Beratungsvorlage

3. Änderung und Ergänzung des Bebauungsplanes Nr. 127 A in Meerbusch-Lank-Latum, im Bereich der Uerdinger Straße Nr. 12

3.1 Beschluss über Stellungnahmen gem. § 3 (2) BauGB

Anregungen zur Änderung des Bebauungsplans Nr. 127 A

LAGEPLAN ZUM ANTRAG AUF VORBEREITUNG STAND 3.09.03 M 1:250/500

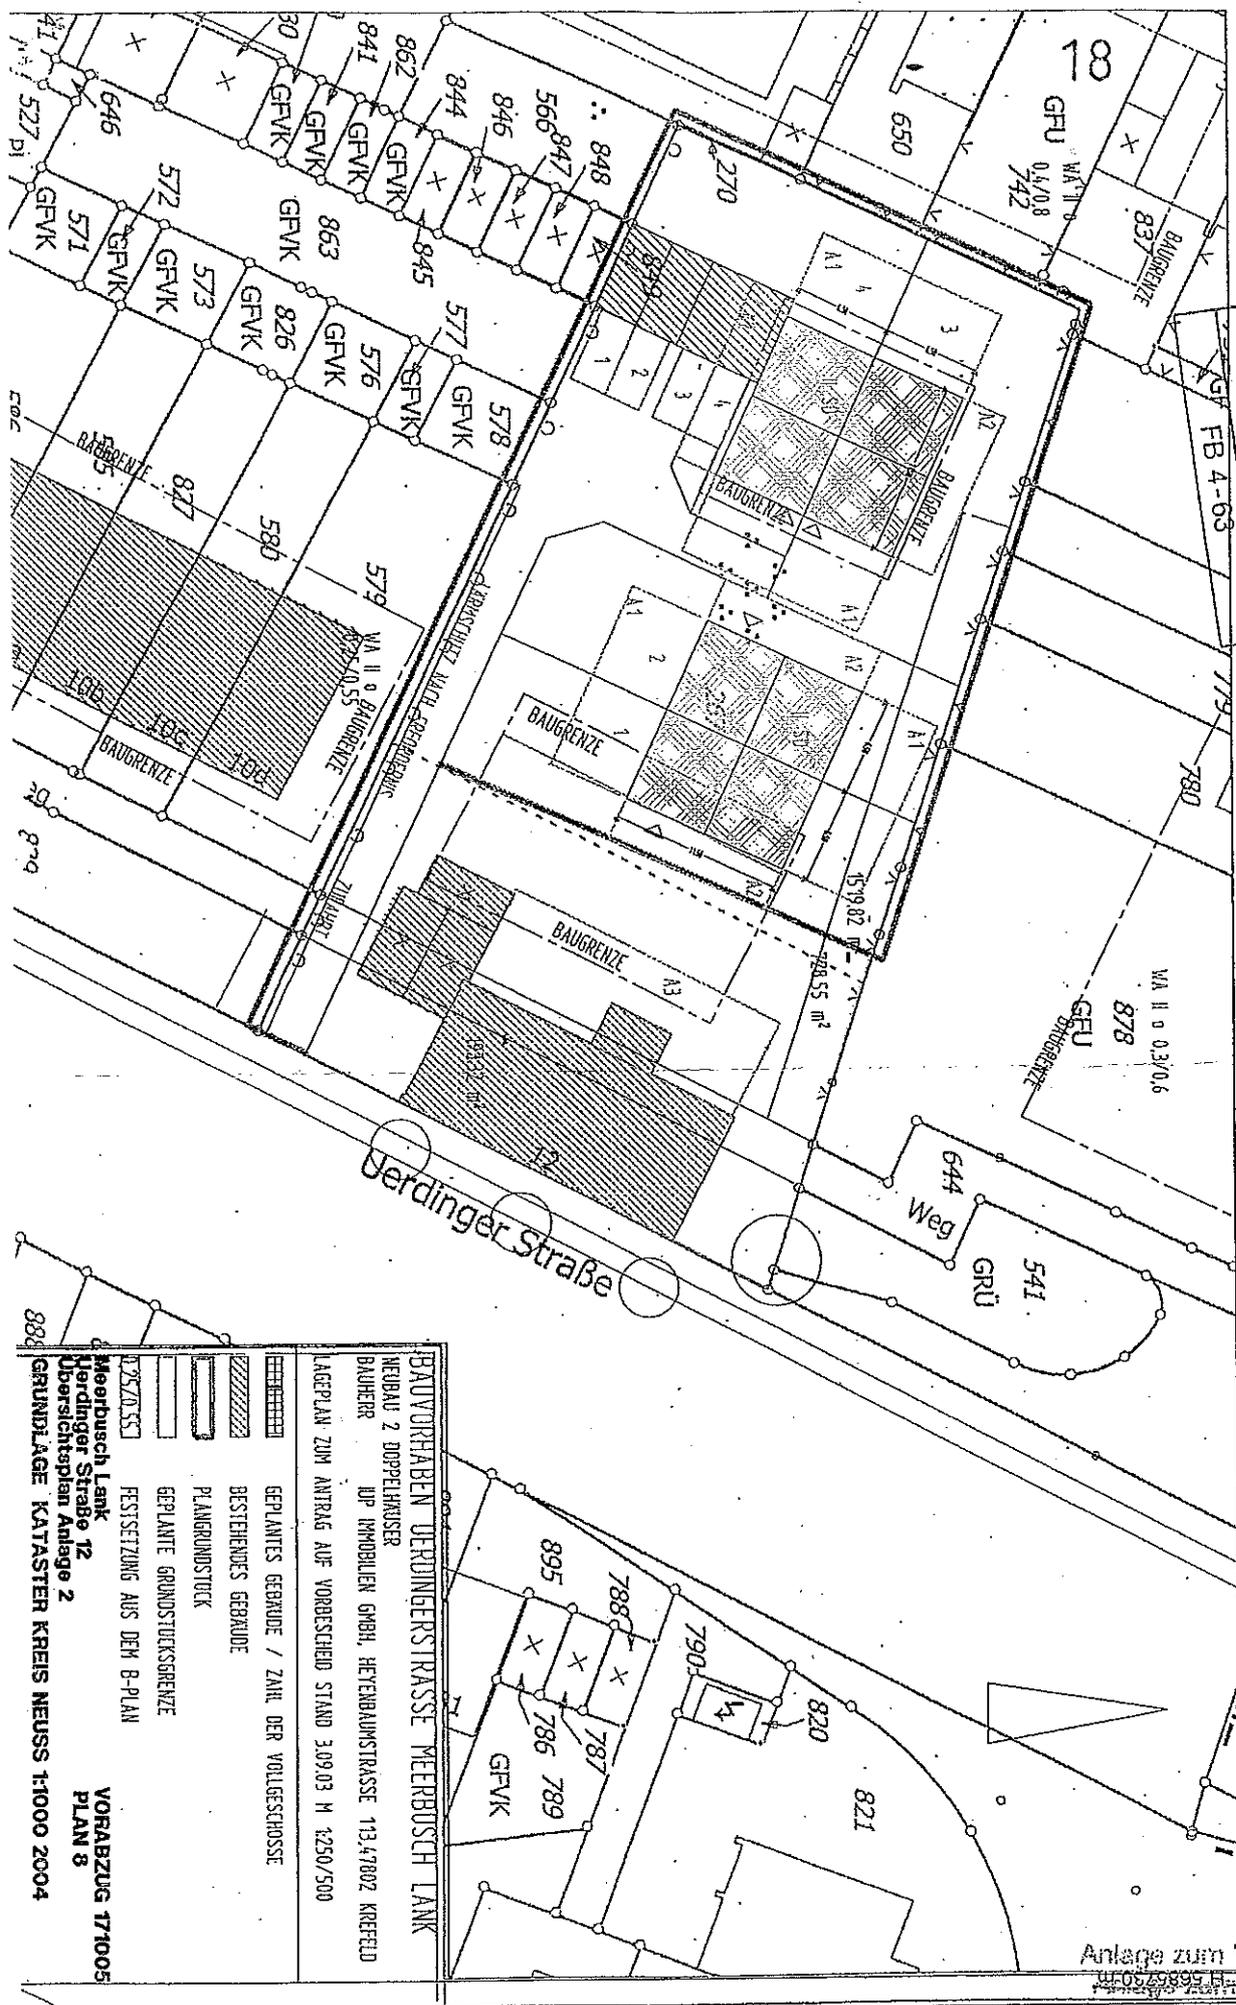
Wir bitten Sie, als Eigentümer der Parzelle [REDACTED] in diesem Zusammenhang darum, der Verschiebung der Baukörper – wie farblich dargestellt – außerhalb der Baugrenzen des Bebauungsplans zuzustimmen. Wir sichern Ihnen dabei zu, dass die vorgeschriebenen Abstandsflächen gemäß Bauordnung NW eingehalten werden.

Wir bitten um Verständnis, wenn wir dieser geplanten Bebauung, die nicht im Einklang mit dem geltenden Bebauungsplan steht, widersprechen und erklären, dass wir mit der geplanten Abweichung von den Festsetzungen des Bebauungsplanes nicht einverstanden sind.

Kartenmaßstab : 1:1.000

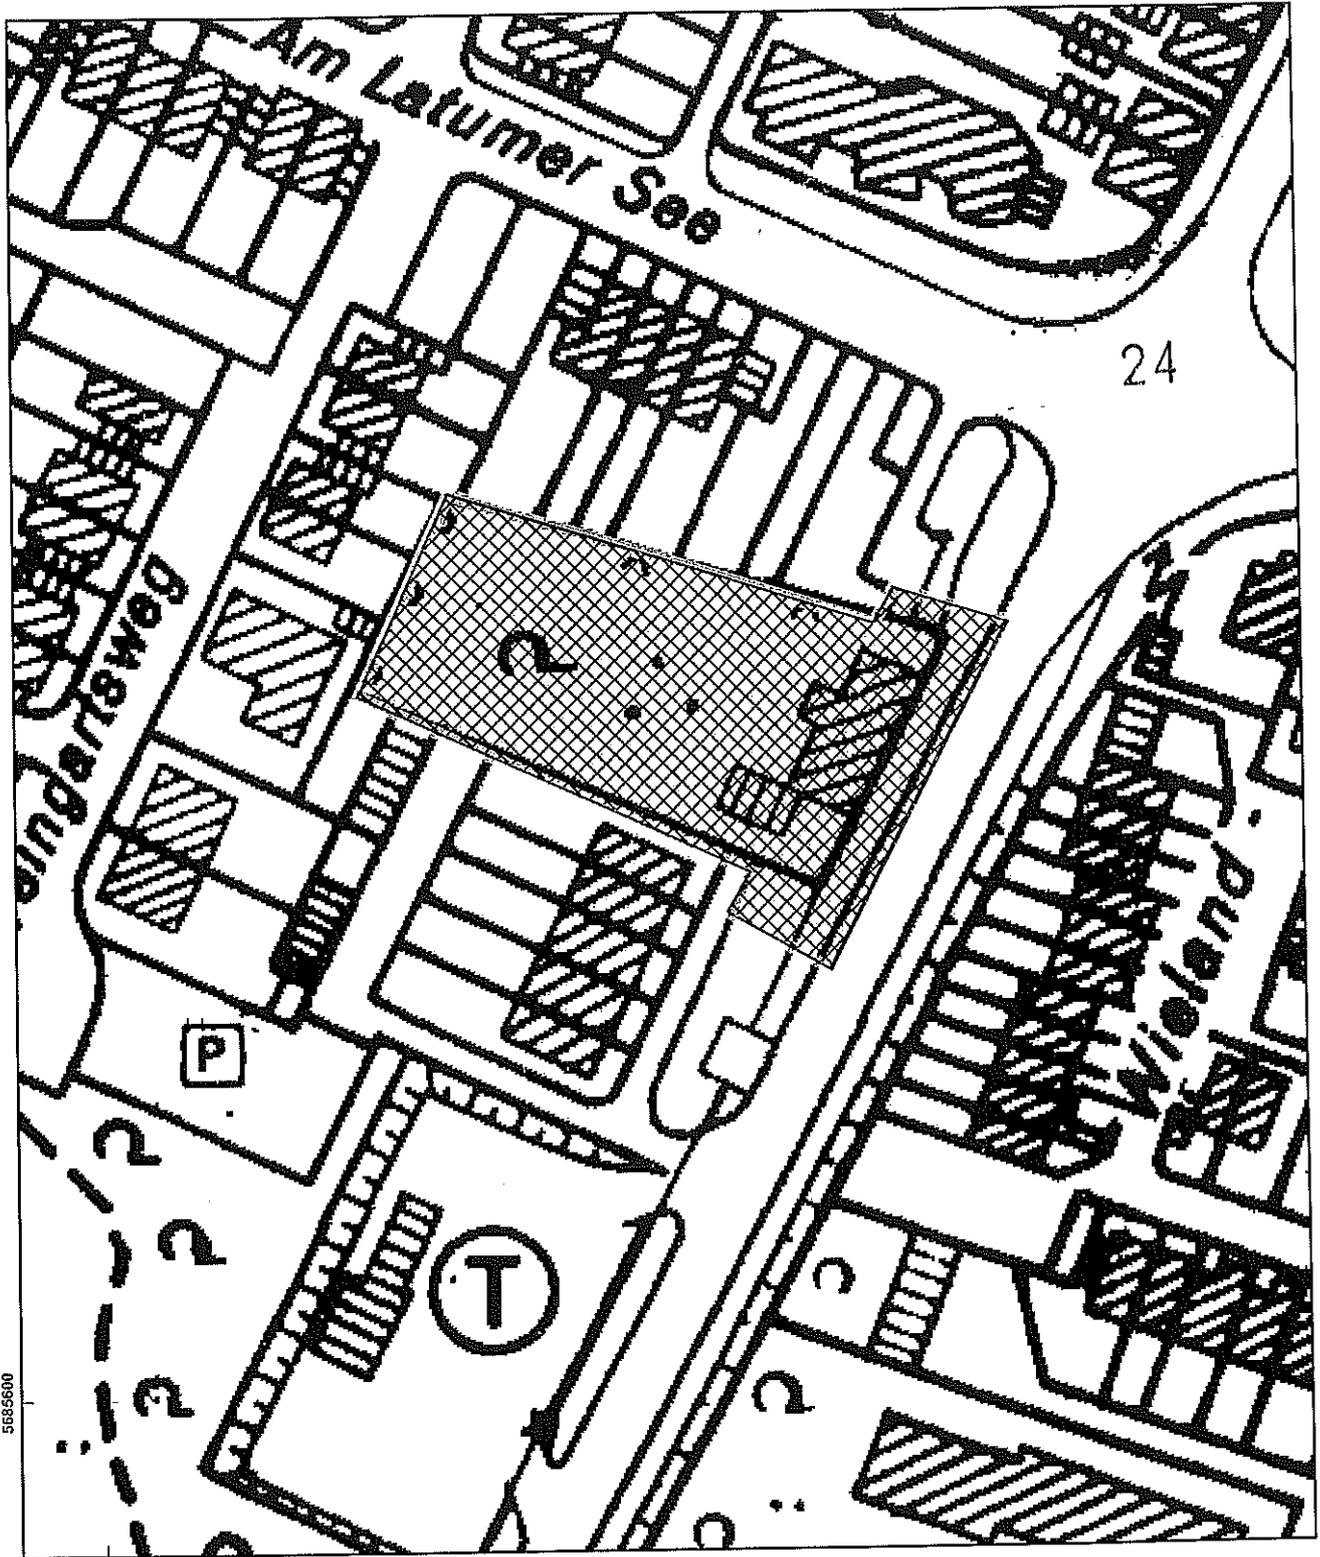
Die Auswertung des o.g. Bereiches war wegen Schattenwürfen, Bewuchs und Bebauung nicht möglich. Daher kann die Existenz von Kampfmitteln nicht gänzlich ausgeschlossen werden.

Insofern sind Erdarbeiten mit entsprechender Vorsicht auszuführen. Insbesondere bei Aushubarbeiten mittels Erdbaumaschinen wird eine schichtweise Abtragung um ca. 0,50m sowie eine Beobachtung des Erdreichs hinsichtlich Veränderungen wie z.B. Verfärbungen, Inhomogenitäten empfohlen. Die Arbeiten sind sofort einzustellen sofern Kampfmittel gefunden werden. In diesem Fall ist die zuständige Ordnungsbehörde, mein KBD oder die nächstgelegene Polizeidienststelle unverzüglich zu verständigen.

Der Hinweis wird zur Kenntnis genommen.
